Revisión y Aprobación del Plan de Inversiones en Transmisión para el Área de Demanda 7

Periodo 2025-2029

(Proyecto)

Lima, febrero 2024

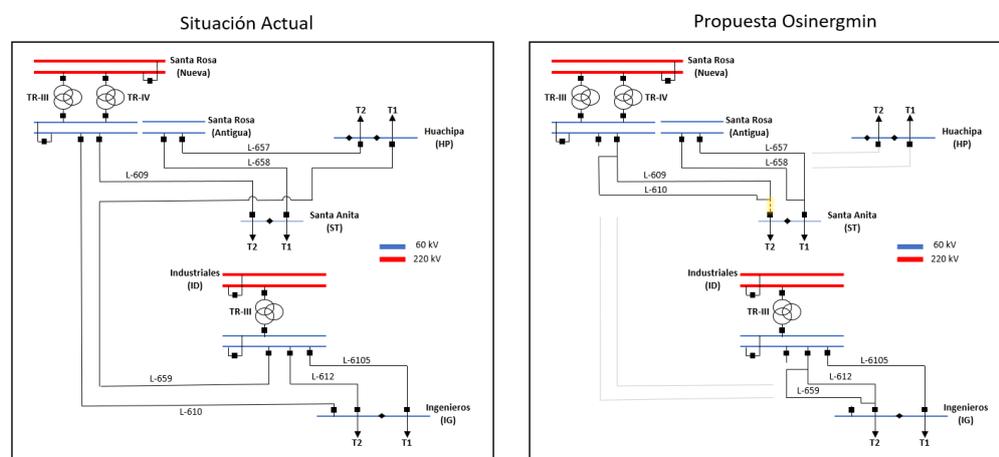
Cabe señalar que, si bien en el Volumen 4 de la PROPUESTA FINAL, LDS plantea el soterramiento del enlace la L-657/L-658 (0,33 km), en el Informe justificativo, adjunto como parte del Anexo 04.06 de la PROPUESTA FINAL, se indica que se va a soterrar el enlace de la L-609/L-610 (0,33 km). Al respecto,

LDS sujeta su propuesta a dos condiciones:

- i) Dejar sin efecto la Baja para la línea L-657, aprobada en la modificatoria del PI 2021-2025.
- ii) Aprobar el soterrado de la línea L-657 entre las estructuras E07 y E011.

Asimismo, como consecuencia de que las líneas L-657/L-658 conformarían un solo enlace, es razonable el soterramiento de la línea L-657 entre las estructuras E07 y E011, como plantea LDS.

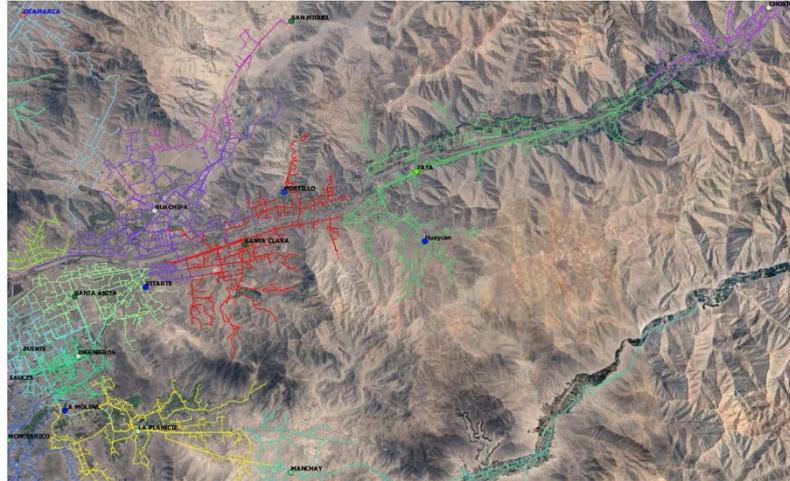
sobrecarga en este último, además de una caída de tensión por encima de la tolerancia máxima establecida en la NTCSE y en el CNE. Obsérvese también que dicho traslado originaría un incremento de las pérdidas de potencia en más del 70%, respecto de la situación actual, lo cual evidencia un escenario de operación ineficiente y bastante alejado de las pérdidas reconocidas en la regulación para la red de media tensión.

En consecuencia, no es técnicamente factible descargar la SET Ñaña hacia la SET Chosica ni a hacia SET Santa Clara.

Figura: Configuración simple barra

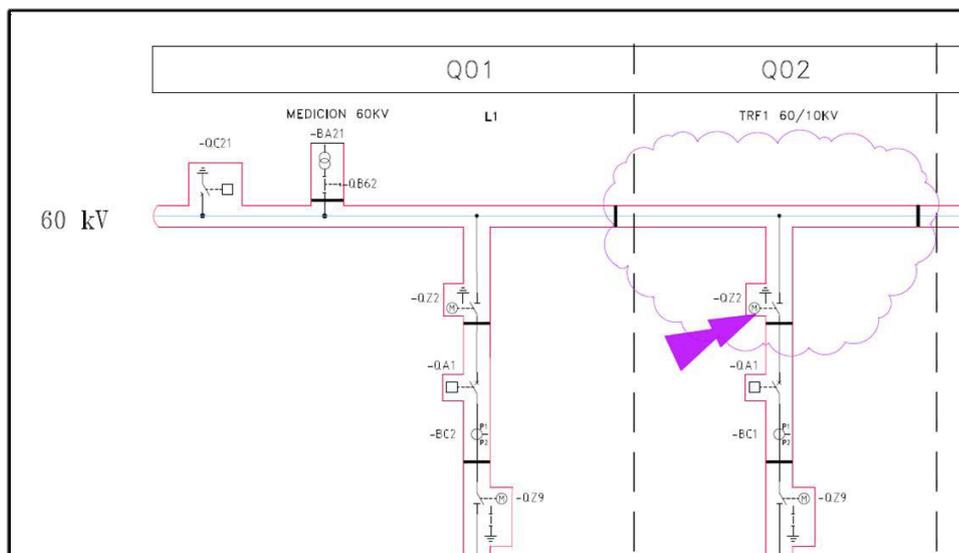
Como se aprecia en la siguiente figura, el compartimento del seccionador de barras incluye un tramo de la barra principal, tal como se aprecia en el referido plano, por lo que, cuando ocurre una falla en el compartimento del seccionador de barra de la bahía GIS, ésta también comprometerá a la barra principal, es decir, se afectará el sector de la barra principal que une a las celdas GIS, quedando fuera de servicio toda la subestación.

Figura: Configuración doble barra

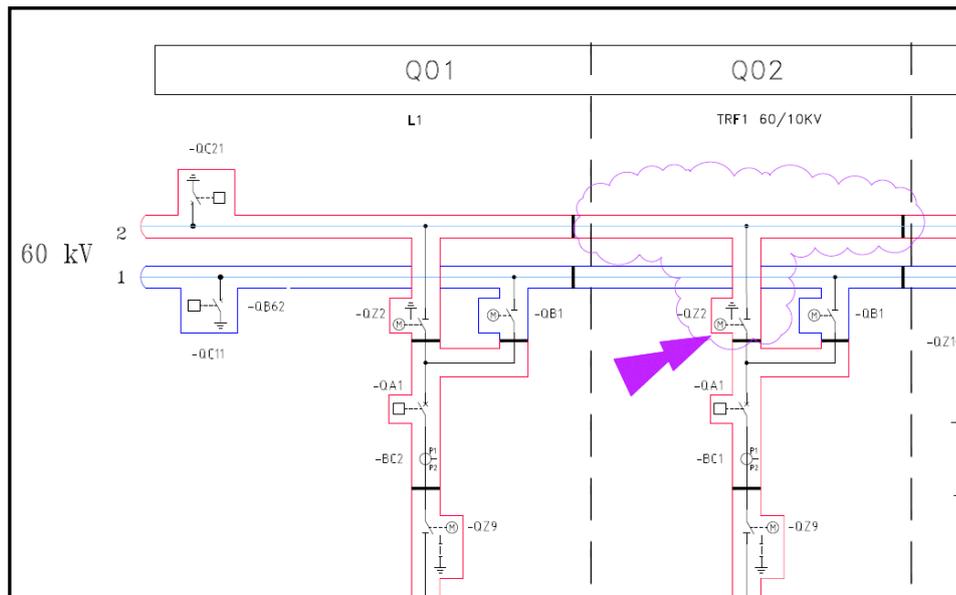
En cambio, para el caso de un sistema encapsulado GIS de doble barra, el compartimento del seccionador de barras también incluye un tramo del sistema de barra principal, pero a diferencia de la celda GIS de simple barra, este sistema tiene dos seccionadores de barra y dos compartimentos independientes, tal como se aprecia en el siguiente plano E-1-5094 SET GIS 60 kV doble barra, lo que permite que en el caso de quedar una ellas indisputa, la otra podrá suplirla.

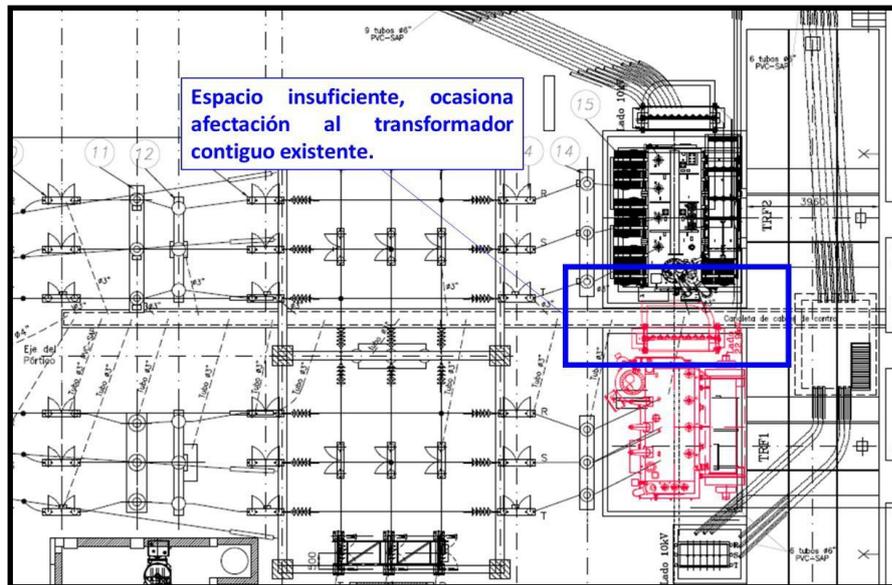
Se ha evaluado la propuesta de Osinerghmin y se ha verificado que técnicamente no es factible ampliar a 22,9 kV la SET Planicie, debido a que no existe espacio suficiente para sustituir un transformador de dos devanados (60/10 kV) por otro de tres devanados (60/22,9/10 kV). Tener en cuenta que la carga actual de la SET Planicie es únicamente en 10 kV, pero con la sugerencia de Osinerghmin, tendría además que alimentar cargas en 22,9 kV.

En la figura siguiente se muestra el plano de planta de la SET Planicie, donde se aprecia que el espacio entre los transformadores de la SET es insuficiente para la instalación de elementos como la bajada de los cables de 22,9 kV y el muro cortafuegos, además de la existencia de canaletas de concreto para cables de control, todo lo cual ocasionaría afectación al transformador contiguo. Se ha dibujado de color rojo al transformador de que debería llevar el devanado de 22,9 kV adicional al de 10 kV:

Diagrama Unifilar de la SET Ñaña

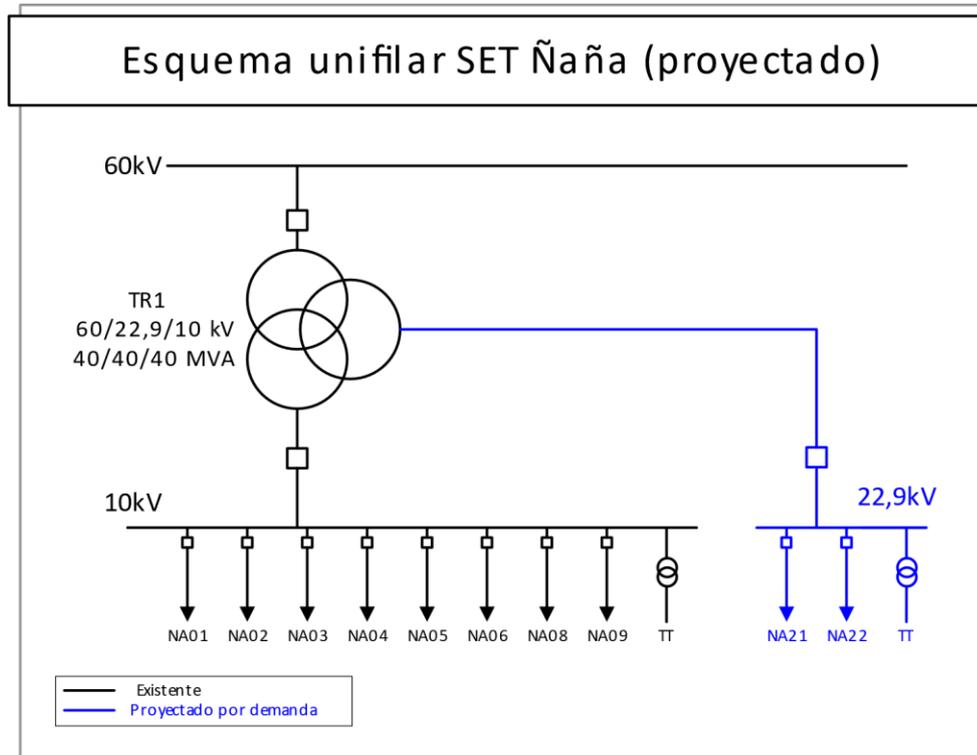
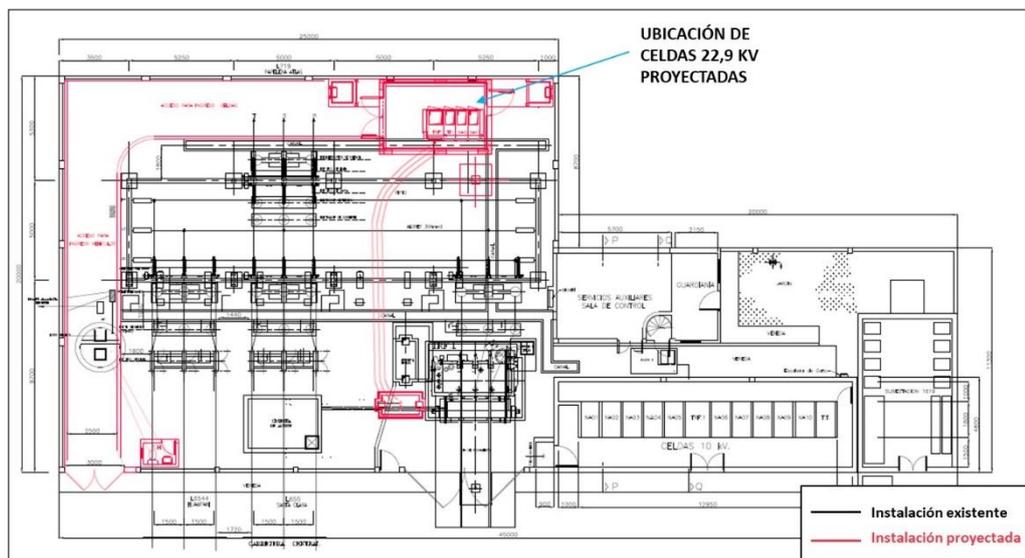
A continuación, se muestra el diagrama unifilar y el plano de planta correspondiente. Este último sustenta la factibilidad de espacios para la implementación de la nueva barra en 22,9 kV:

Escenario 1: Indisponibilidad de la barra de 60 kV en la SET Balnearios

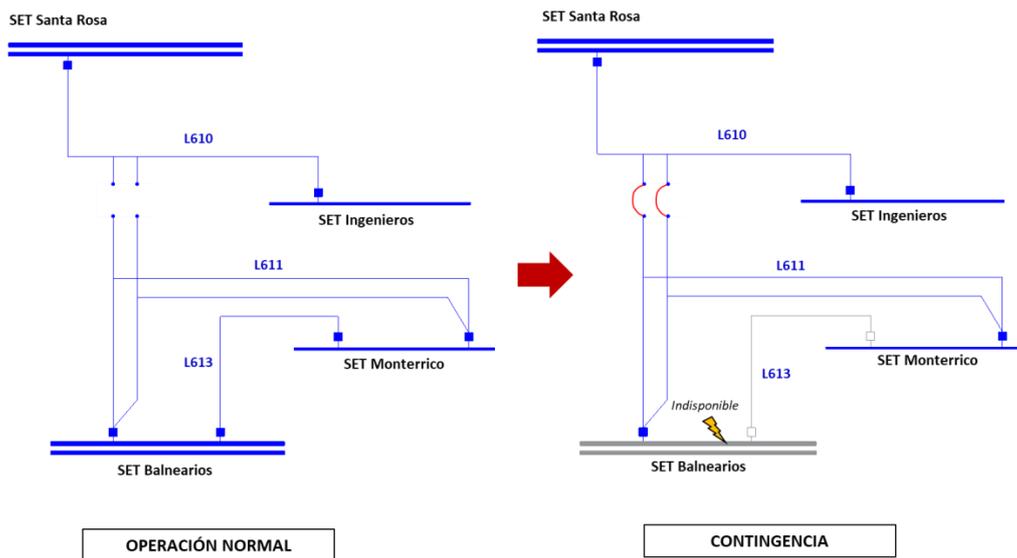
En ese sentido, a continuación, se detallan los escenarios de contingencia considerados, ante los cuales el tramo de la L611 actúa como principal respaldo para el sistema:

Como se observa en la figura anterior, en el caso de presentarse la indisponibilidad de la barra de 60 kV en la SET Balnearios, se generaría la pérdida de suministro hacia la SET Monterrico y otras SET conectadas. No obstante, existe la posibilidad de recuperar el suministro hacia la SET Monterrico mediante la conexión de cuellos muertos en las estructuras 18T de la línea L611 y 51/52 de la línea L610, ubicadas en la Avenida Separadora Industrial. De esa manera, se asegura el suministro continuo de la SET Monterrico desde las SET Industriales o Santa Rosa.
